OSSERVAZIONE N. 37

SECONDO IL P.R.G. : Sottozona C2 di Espansione P.S. N.5 Parco del Lusenzo, Sottoprogetto n.2 – Ghezzi.

CONTRODEDUZIONE:

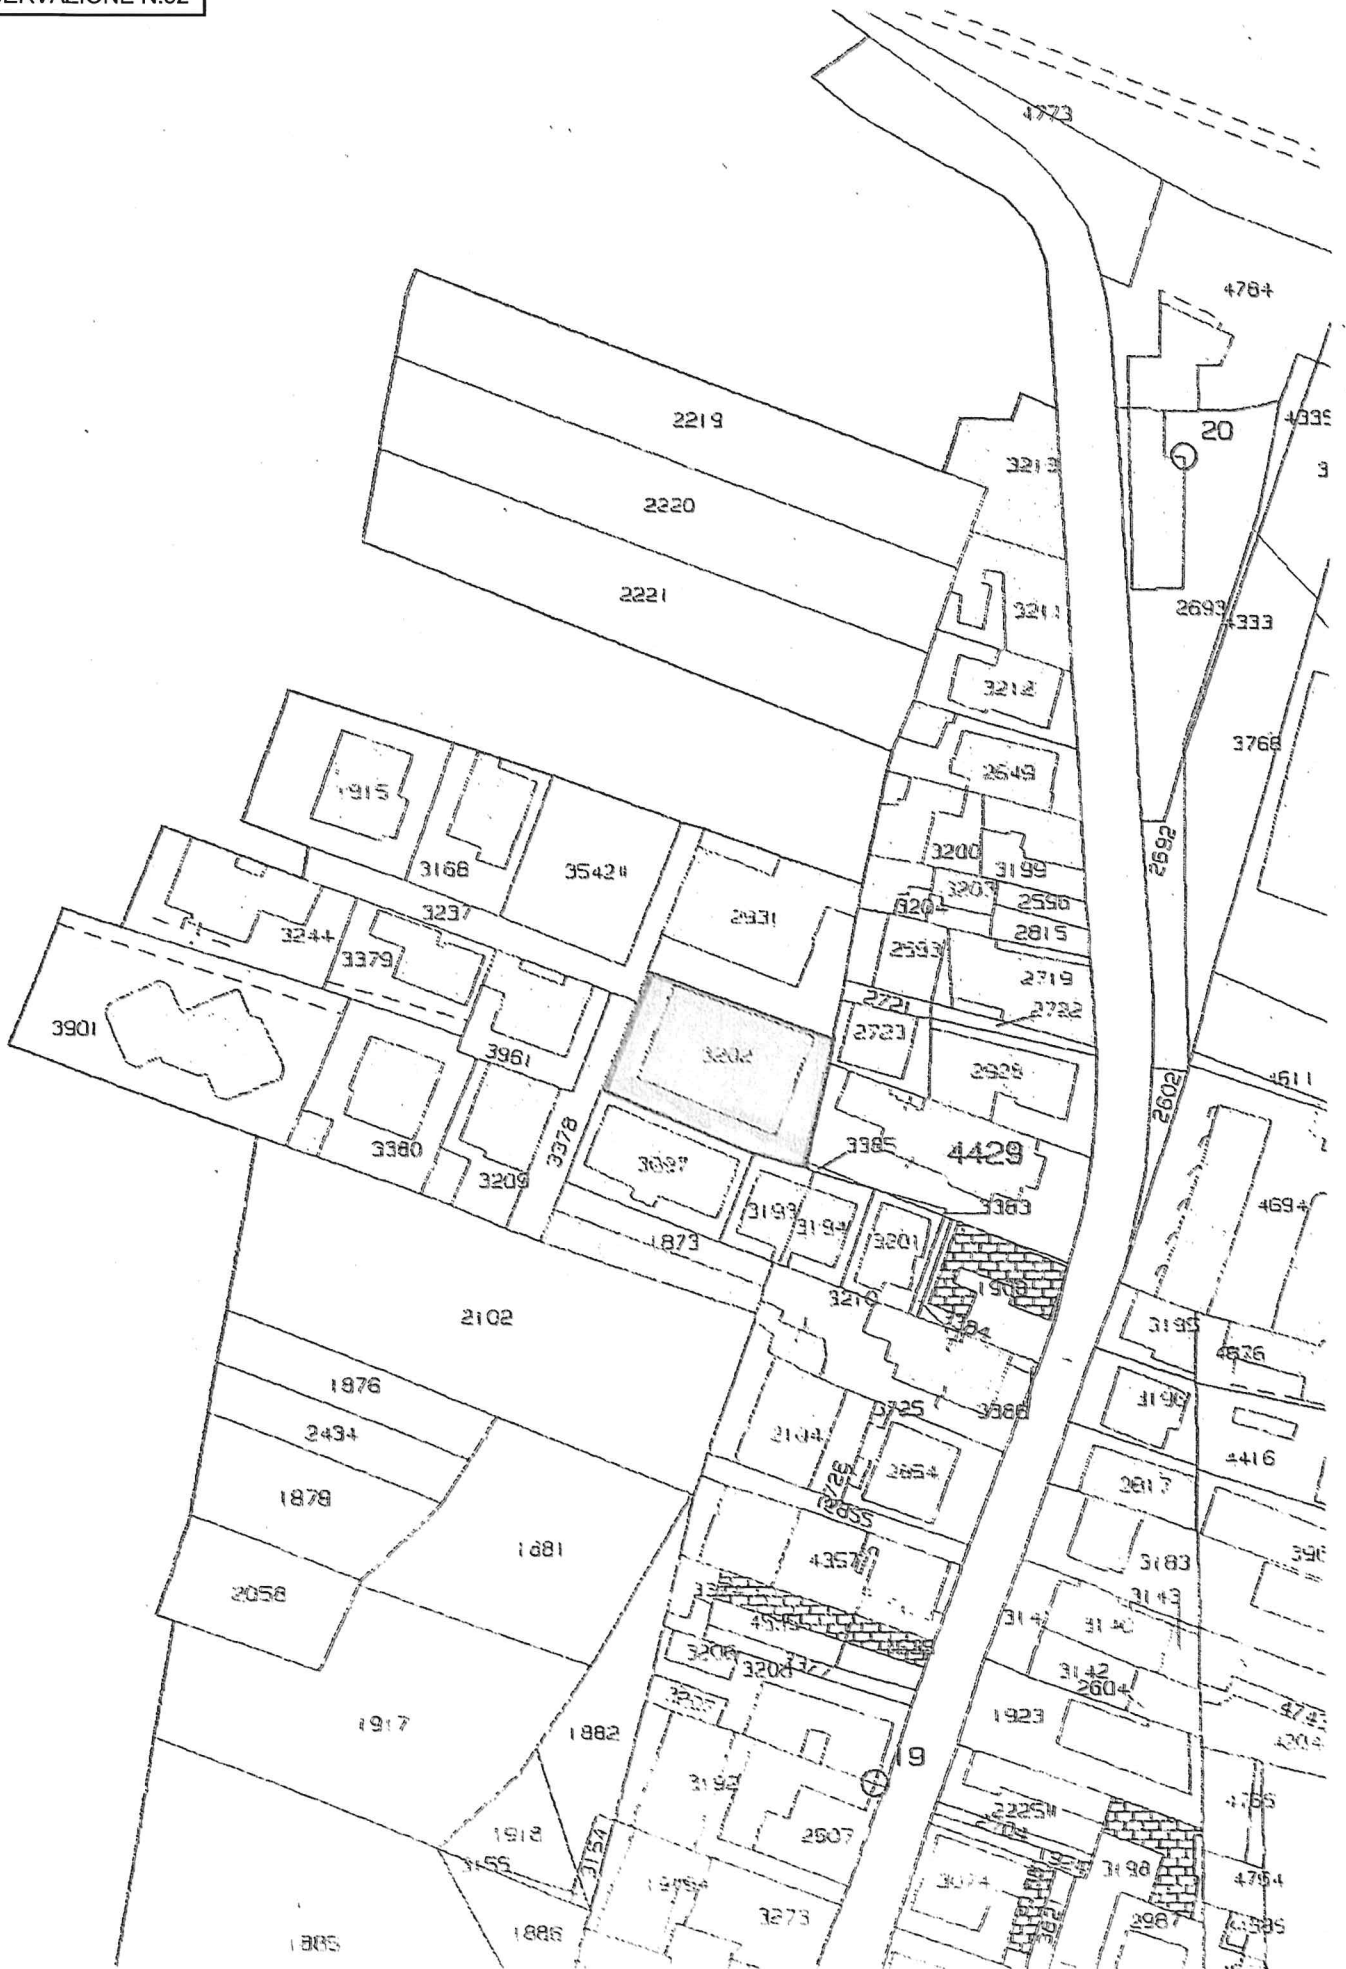
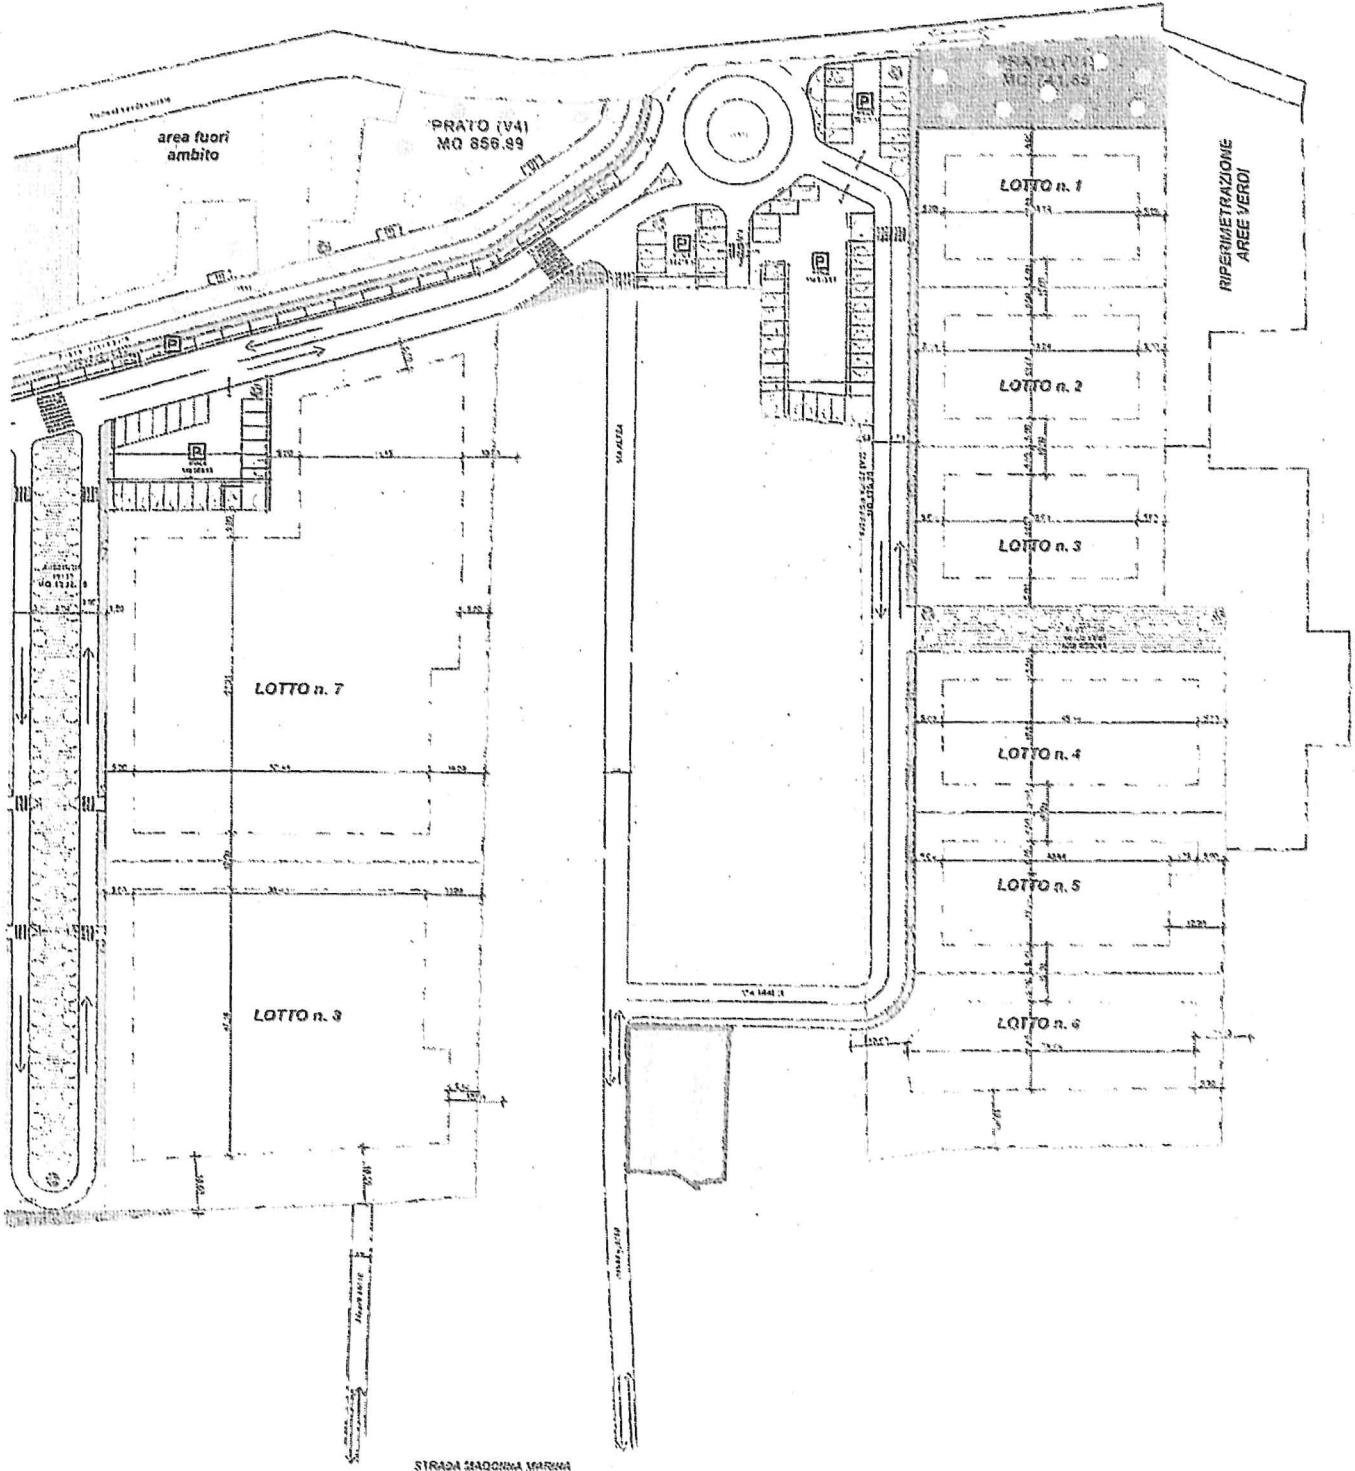
L'osservante in qualità di amministratore del condominio Orti, sito in Via Aralia 2 a Sottomarina, premette che detto condominio, pur essendo estraneo all'area oggetto di P.U.A., si trova pesantemente coinvolto in quanto il traffico invece di essere indirizzato verso Campo Cannoni viene convogliato verso le strade secondarie esistenti. Tenuto conto anche della carenza di standard a parcheggio della zona che attualmente obbliga i turisti ed i residenti al parcheggio lungo la riva del Lusenzo, riducendo ulteriormente la sezione stradale, chiede che vengano adottate tutte le misure necessarie al fine far di proseguire la strada dei Ghezzi fino a Campo Cannoni, liberando la zona delle Vie Aralia, Altea ed Ardisia. Verificato inoltre che queste vie non sono mai state acquisite dal comune, tanto che la proprietà è ancora in capo ai cittadini da documentazione catastale.

Accolta. Si prende atto che la proposta di viabilità è stata inserita nel Piano Triennale delle Opere Pubbliche approvato con D.C.C. n. 113 del 22/06/2021 e pertanto gli elaborati di P.P. verranno adeguati in tal senso.

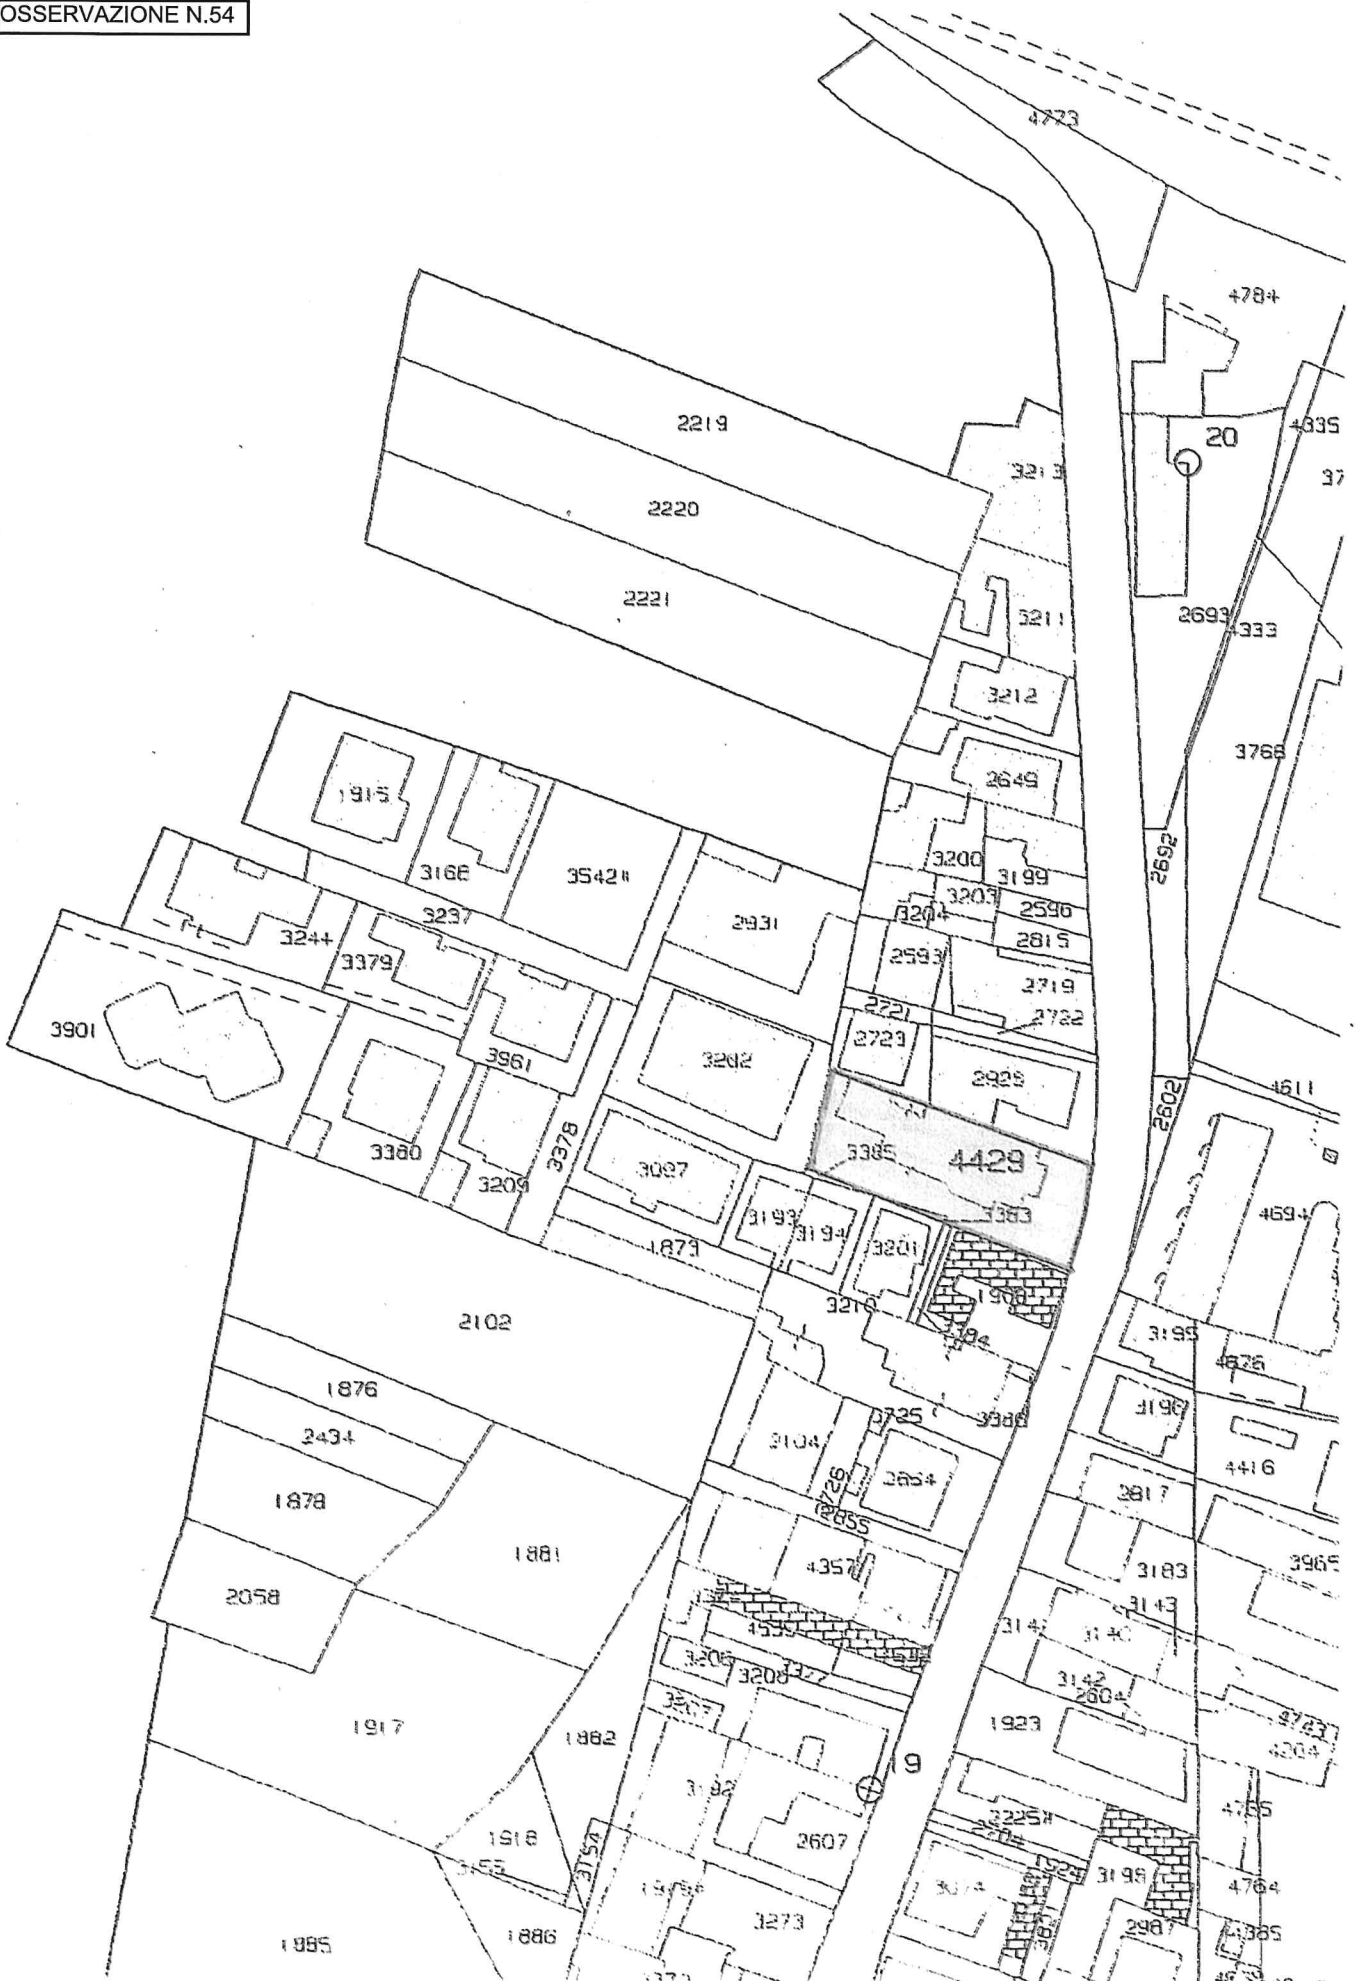
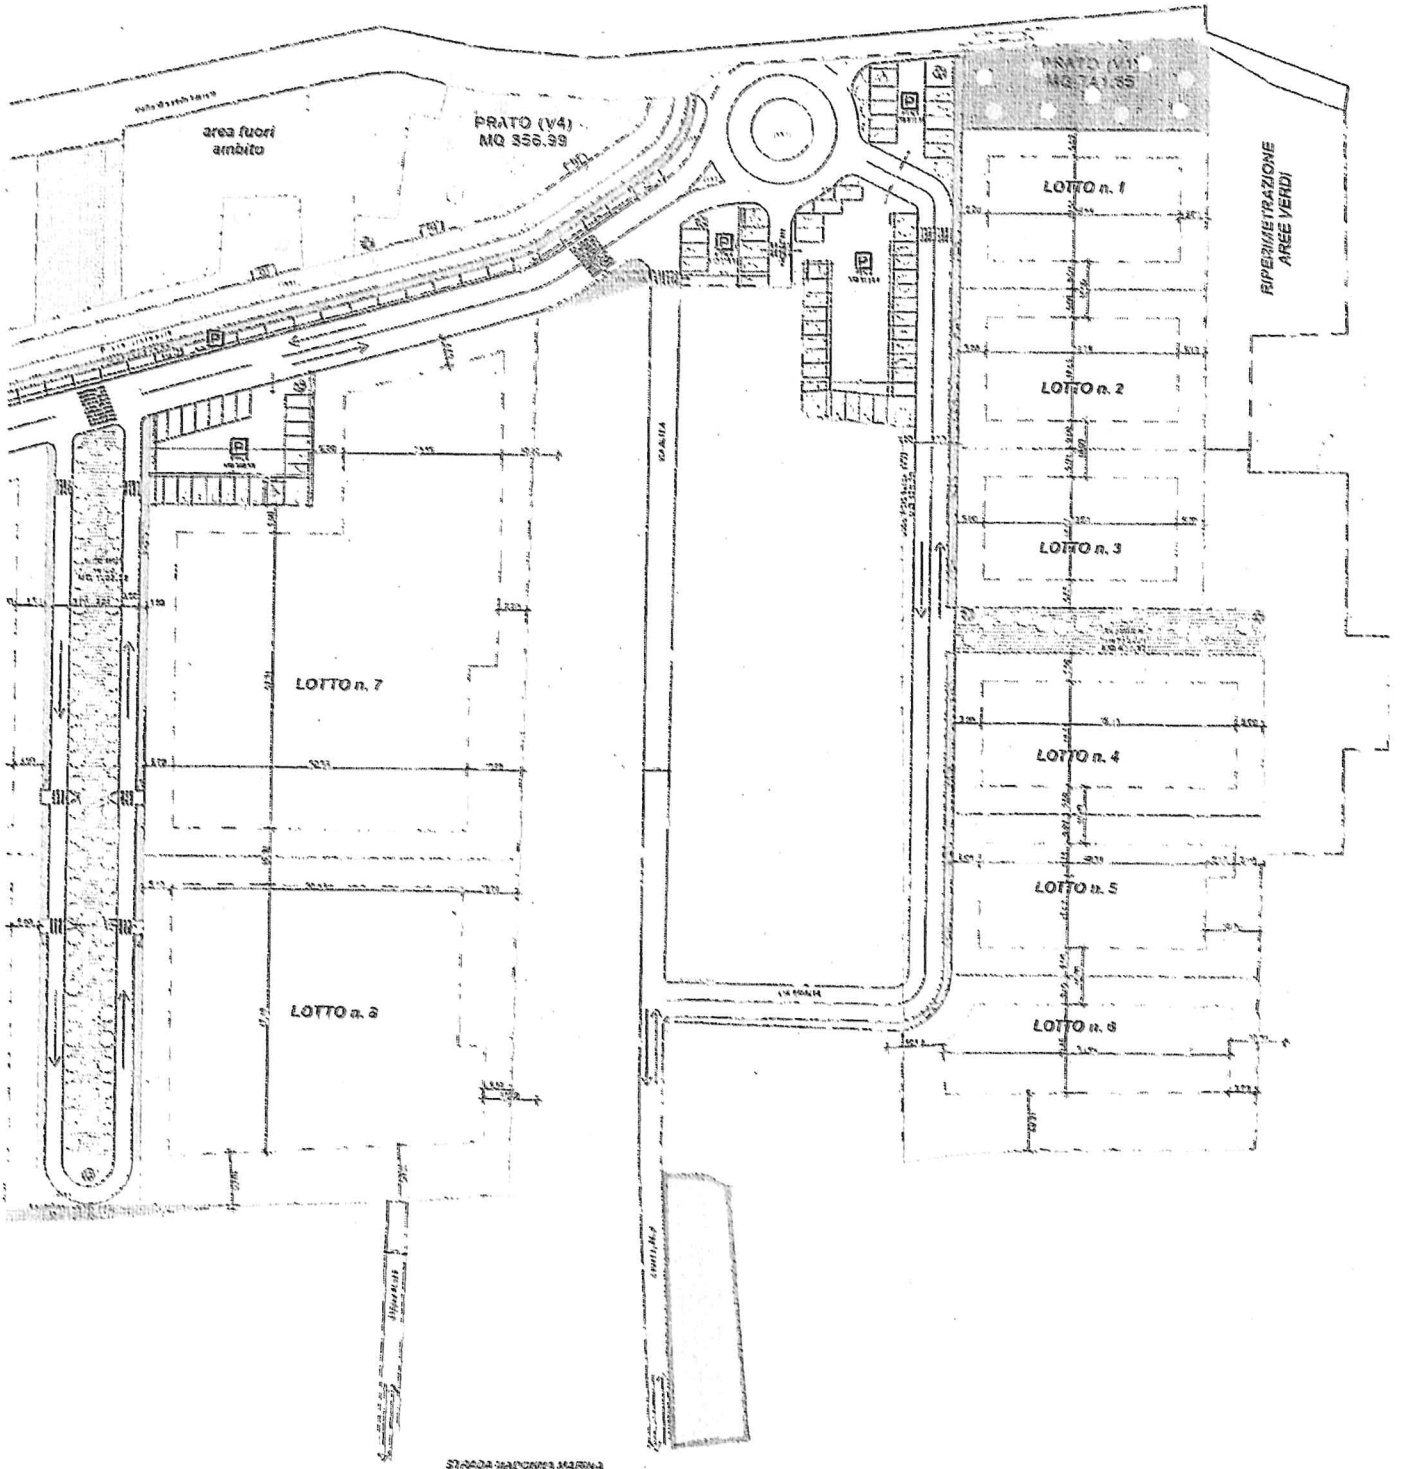
L'osservante, premette che il proprio immobile, pur essendo estraneo all'area oggetto di P.U.A., si trova pesantemente coinvolto in quanto il traffico invece di essere indirizzato verso Campo Cannoni viene convogliato verso le strade secondarie esistenti. Tenuto conto anche della carenza di standard a parcheggio della zona che attualmente obbliga i turisti ed i residenti al parcheggio lungo la riva del Lusenzo, riducendo ulteriormente la sezione stradale, chiede che vengano adottate tutte le misure necessarie al fine far di proseguire la strada dei Ghezzi fino a Campo Cannoni, liberando la zona delle Vie Aralia, Altea ed Ardisia. Verificato inoltre che queste vie non sono mai state acquisite dal comune, tanto che la proprietà è ancora in capo ai cittadini da documentazione catastale.

Accolta. Si prende atto che la proposta di viabilità è stata inserita nel Piano Triennale delle Opere Pubbliche approvato con D.C.C. n. 113 del 22/06/2021 e pertanto gli elaborati di P.P. verranno adeguati in tal senso.
